Re.: Expediente No. **NC2019/0014354**

Solicitud de Patente para: **“APARATO Y METODO PARA LA FABRICACION DE CHAROLAS PARA EMPAQUE CON DIFERENTES ESTRUCTURAS Y PRODUCTO OBTENIDO”**.

RESPUESTA A EXAMEN DE FONDO

FIG. 21

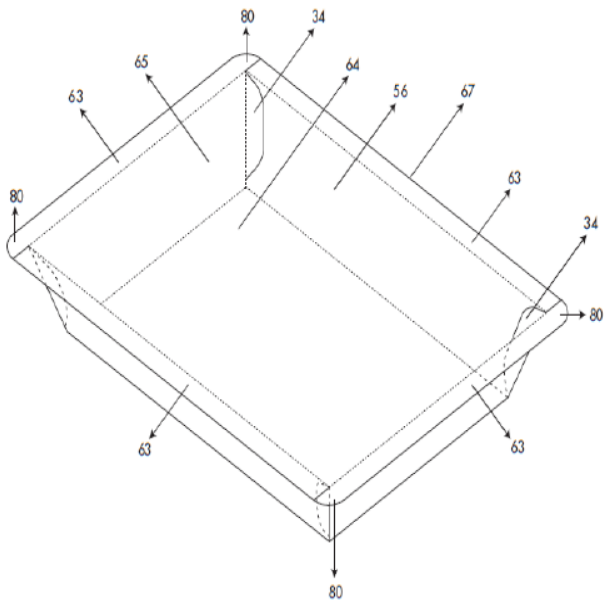
La figura 21 de la solicitud de patente No. NC2019/0014354, se muestra en la página siguiente y enseguida esta la figura 4 de D1, el Examinador hace una comparación de las partes que forman la charola que se reclama en la reivindicación 4 de la solicitud de patente No. NC2019/0014354, que se muestran en la figura 21, contra algunas de las partes de la figura 4 del documento D1, las que se identifican mediante notas sobrepuestas, encuadradas. A continuación, nos referiremos a cada una de estas notas sobrepuestas encuadradas.

En la figura 21 de la solicitud de patente No. NC2019/0014354, se muestra con el número 67 la

“**Fondo**” y señala hacia el fondo de la lonchera de cartón, el fondo de la lonchera de cartón no reproduce ni antecede al fondo (64) de la charola que se ilustra en la figura 21 de la solicitud de patente No. NC2019/0014354, lo anterior debido a que:

El fondo de la lonchera de cartón está formado de una línea longitudinal de corte L1 formada en el fondo 65 de la lonchera, dos líneas transversales de corte L2 respectivamente formadas en el fondo de la lonchera 65 y perpendicularmente extendidas desde la línea longitudinal de corte L1 en direcciones inversas, y porciones de tira de refuerzo 63 respectivamente formadas de manera integral con el fondo 65 de la lonchera de cartón a lo largo de dos lados opuestos de cada una de las líneas de corte L1 y L2. Todas las partes antes descritas no se reproducen en el fondo 64 de la solicitud de patente No. NC2019/0014354, ya que no tiene ninguna de las partes antes mencionadas, lo cual es evidente al comparar la figura 4 del documento D1y la figura 21 de la solicitud de patente No. NC2019/0014354.

La siguiente nota sobrepuesta, encuadrada, que aparece en la figura 4 del documento D1 se refiere a: “**Paredes laterales 2**” y “**Paredes laterales 1**”, las que se comparan con: “paredes laterales (56), así como paredes laterales (65) que pueden estar totalmente verticales o inclinadas”, que se reclaman en la reivindicación 4 de la solicitud de patente No. NC2019/0014354 y se ilustran en la figura 21.

Las paredes laterales 1 y 2 que se ilustran en la figura 4 de D1, no anteceden ni reproducen las paredes laterales (56) y las paredes laterales (65) que forman parte de la charola que se reclama en la reivindicación 4 de la solicitud de patente No. NC2019/0014354, lo anterior con base en lo que enseguida se explica.

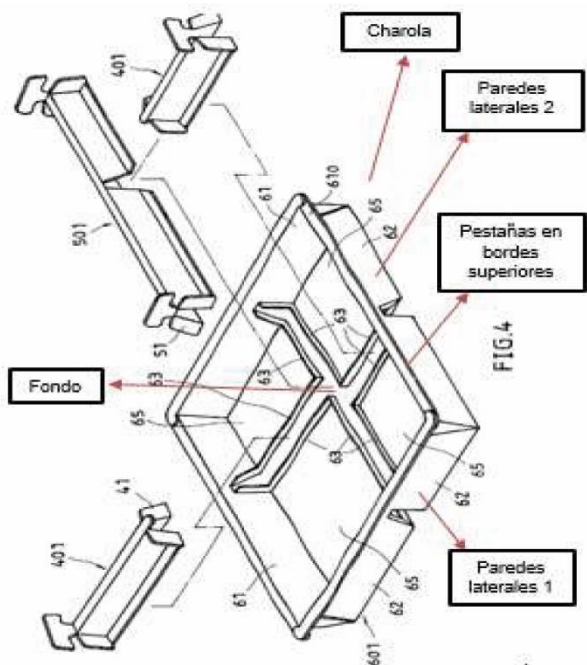
En la figura 4 del documento D1 que aparece en el lado derecho de la Tabla 1, aparecen varias notas sobrepuestas, a las que nos referiremos a continuación.

La siguiente nota sobrepuesta, encuadrada, que aparece en la figura 4 del documento D1 dice:

El fondo de la lonchera de papel de la figura 4 del documento D1, como antes se expresó, tienen cortes que se identifican como L1 y L2, en la figura 3 del documento D1, estos cortes llegan hasta las Paredes laterales 1 y Paredes laterales 2 del documento D1; adicionalmente los cortes L1 y L2 tienen tiras de refuerzo 63 que llegan hasta las Paredes laterales 1 y Paredes laterales 2 del documento D1; las Paredes laterales 2 y Paredes laterales 1, como se muestra claramente en la figura 3, están formadas de una doble pared, lo anterior se reitera en el Resumen de la divulgación en la página 2 del documento D1, donde se dice:

En la figura 4 de documento D1 en la Tabla 1, aparece una nota sobrepuesta, encuadrada, que dice lo siguiente: “**Pestañas en bordes superiores**”, las cuales el Examinador las compara con las pestañas (63) de la figura 21, que se reclaman en la reivindicación 4 de la solicitud de patente No. NC2019/0014354. Respecto de esta comparación expresamos los siguientes argumentos.

De lo antes expresado se tiene que al doblarse la preforma de cartón 60 de la figura 3 del documento D1, se forman las “Pestañas en bordes superiores” que menciona el Examinador en su nota sobrepuesta, y encuadrada en la figura 4 del documento D1, sin embargo, estas pestañas están formadas de los bordes exteriores 620 y bordes interiores 610, conectadas entre los paneles laterales 61 y paneles de refuerzo 62, cuatro porciones de bordes exteriores 620 respectivamente conectadas entre las porciones de borde interiores 610 y los paneles de refuerzo 62, quedando los bordes interiores 610 en la parte superior y los bordes exteriores 620 en la parte inferior de la pestaña 610 que se muestra en la figura 4 del documento D1, es decir la pestaña 610 está formada de una doble capa.

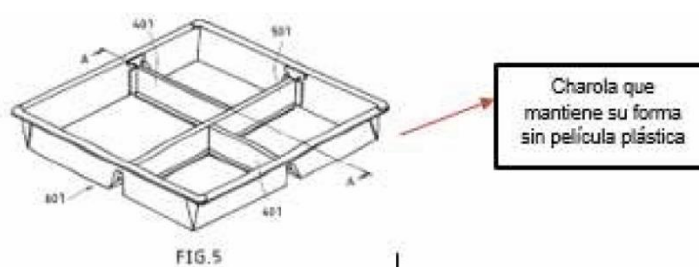
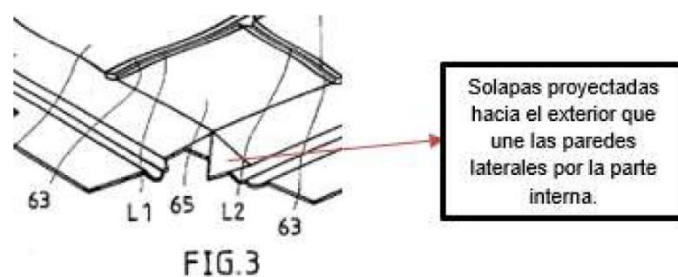
El texto contenido de los cuadros cuarto a sexto se refiere a las figuras 3 y 5 de documento D1 que se muestran a continuación:

En la figura 3 de documento D1 aparece sobrepuesta y encuadrada una nota del Examinador que dice: **“Solapas proyectadas hacia el exterior que une las paredes laterales por la parte interna.”**

La llamada solapa de la figura 3 de documento D1 es una continuación de uno de los 2 paneles que forman las paredes de la lonchera de papel del documento D1, siendo el panel lateral 61, mientras que el panel de refuerzo 62 no tiene la solapa, lo anterior se muestra claramente en la figura 3 del documento D1, al formarse la lonchera de papel del documento D1 la solapa queda de alguna forma adherida a la pared exterior del panel de refuerzo 62 del documento D1.

En la figura 5 del documento D1 que se muestra en la Tabla 1, está una nota sobrepuesta y encuadrada que dice: “**Charola que mantiene su forma sin película plástica**”, es evidente de la mencionada figura 5 que la lonchera de papel mantendría su forma por los separadores 401 y 501, que están adheridos a los paneles laterales 61 mostrados en la figura 4 de documento D1 y no por las solapas sin referencia de la lonchera de papel del documento D1.

Ver figura 3

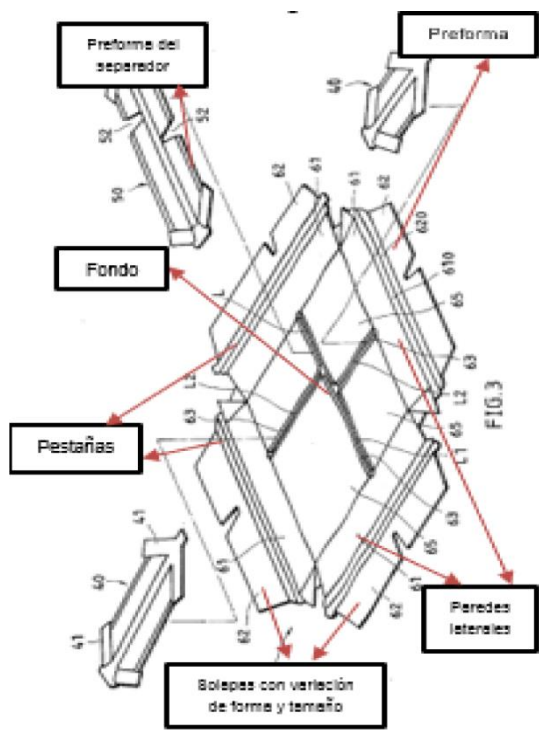
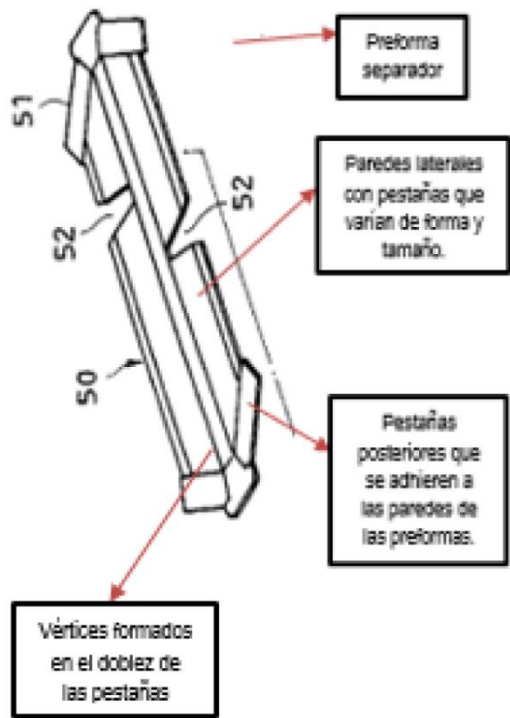
Como antes se expresó, el texto anterior se compara con la figura 3 del documento D1, en el que se sobrepusieron notas encuadradas; a continuación, nos referiremos al contenido de tales notas y su comparación con las figuras 13 y 14 de la solicitud de patente No. NC2019/0014354,

La primera nota sobrepuesta, encuadrada, en la figura 3 de la Tabla 2, que corresponde al texto: **“Fondo”**, al compararse con el fondo (64) de la figura 13 de la solicitud de patente No. NC2019/0014354, resulta lo siguiente:

La segunda nota sobrepuesta, encuadrada, en la figura 3 de la Tabla 2 del documento D1, se refiere a: **Pestañas**.

En realidad, lo que se señala en la Tabla 2, figura 3 del documento D1, mediante flechas en color rojo, de acuerdo con los términos usados en este documento no corresponden a pestañas, lo que en realidad señalan las flechas en rojo son porciones de borde interiores 610 y porciones de bordes exteriores 620.

La tercera nota sobrepuesta, encuadrada, en la figura 3 de la Tabla 2 del documento D1, se refiere a: **solapas con variación de forma y tamaño**.

La parte a la que apuntan las flechas de color rojo en la Tabla 2 en la figura 3 del documento D1 de esta tercera nota, de acuerdo con el texto del documento D1, no se refiere a solapas, se refiere al panel de refuerzo 62, de acuerdo con lo siguiente:

La cuarta nota sobrepuesta, encuadrada, en la figura 3 de la Tabla 2 del documento D1, se

Las paredes laterales del documento D1 que se indican por las flechas en color rojo en la figura 3 de la Tabla 2, no anteceden ni reproducen las paredes laterales (56) y las paredes laterales (65) que forman parte de la preforma que se reclama en la reivindicación 1 de la solicitud de patente No. NC2019/0014354, lo anterior con base en lo que enseguida se explica.

La quinta nota sobrepuesta, encuadrada, en la figura 3 de la Tabla 2 del documento D1, se refiere a: **Preforma del separador**.

La sexta nota sobrepuesta, encuadrada, en la figura 3 de la Tabla 2 del documento D1, se refiere a: **Preforma**.

Aparece la figura del separador 50 que se muestra en la figura 3 del documento D1, aparecen también las siguientes notas sobrepuestas, encuadradas:

FIG.13

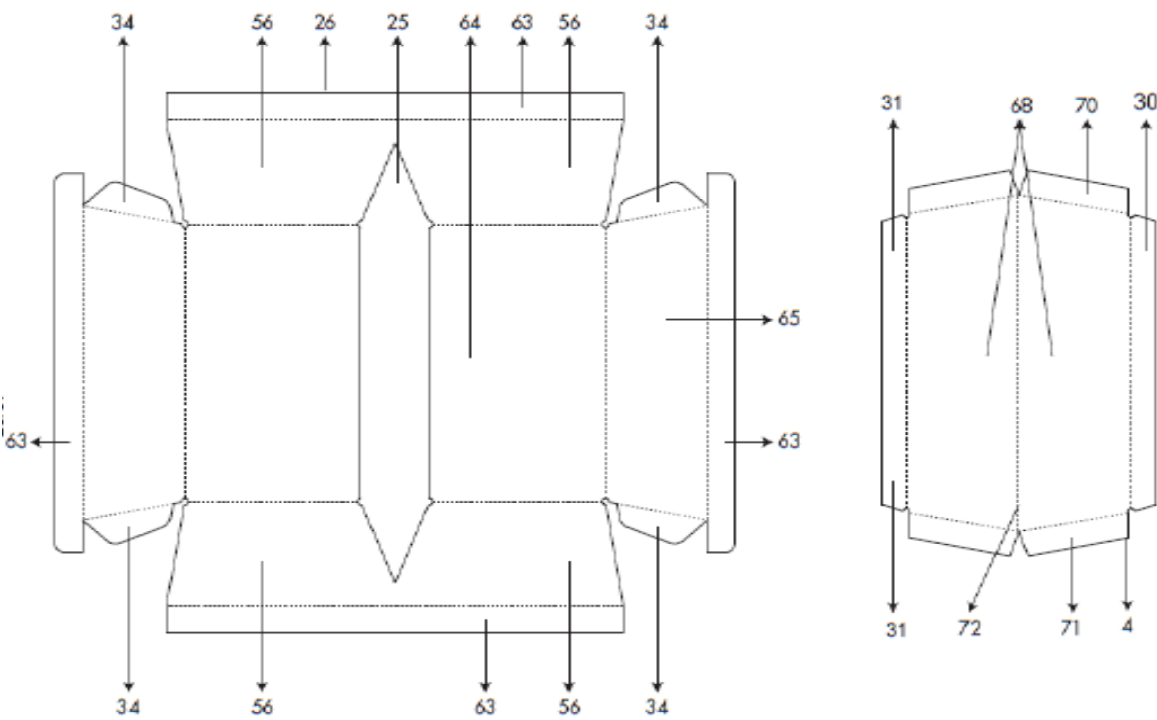
Las anteriores figuras se comparan con las figuras 13 y 14 de la solicitud de patente No. NC2019/0014354, que se muestran a continuación:

En la descripción de la solicitud de patente No. NC2019/0014354, en la página 29, renglones 10 y 11 se dice: “la preforma de la charola de la figura 13, identificada con el número de referencia (26), contiene las siguientes partes: un fondo (64)”; en la misma página 29, renglones 18 a 21 se dice lo siguiente: “una abertura (25) que está en la parte media de la preforma (26), asimismo puede estar en una posición diferente, que comprende tanto parte del fondo (64) como parte de la longitud de las paredes (56) de la preforma (26)”.

Las diferencias sobresalientes que se aprecian entre el fondo de la preforma de la figura 3 del documento D1 y el fondo (64) de la preforma de la figura 13 de la solicitud de patente No. NC2019/0014354, se refieren a lo siguiente:

En la preforma que se reclama en la de la reivindicación independiente 1 de la solicitud de patente NC2019/0014354, no se tienen en el fondo (64) dos líneas transversales de corte L2 respectivamente formadas y perpendicularmente extendidas desde la línea longitudinal de corte L1 en direcciones invertidas.

En la preforma que se reclama en la de la reivindicación independiente 1 de la solicitud de patente NC2019/0014354, no se tienen en el fondo (64) porciones de tira de refuerzo 63 respectivamente formadas de manera integral a lo largo de dos lados opuestos de cada una de las líneas de corte L1 y L2.”

La descripción del separador (4) de la figura 14 de la solicitud de patente No. NC2019/0014354, está en la página 29, renglones 21 a 29 y en la página 30 renglones 1 y 2, con el siguiente texto:

La estructura, colocación y funcionamiento del separador 50 del documento D1, no reproduce y no divulga la estructura, colocación y funcionamiento del separador (4) de la solicitud de patente No. NC2019/0014354, lo anterior debido a que el separador 50 del documento D1 tiene dos muescas de ubicación 52 en dos lados laterales opuestos, estas muescas son para que el separador 50 se ensamble con los 2 separadores 40 que se muestran también en la figura 3, de la Tabla 2, de D1. En el separador (4) de la presente solicitud de patente No. NC2019/0014354, no existen las 2 muescas de ubicación 52 en dos lados laterales opuestos, debido a que no se ensambla con ningún otro separador.
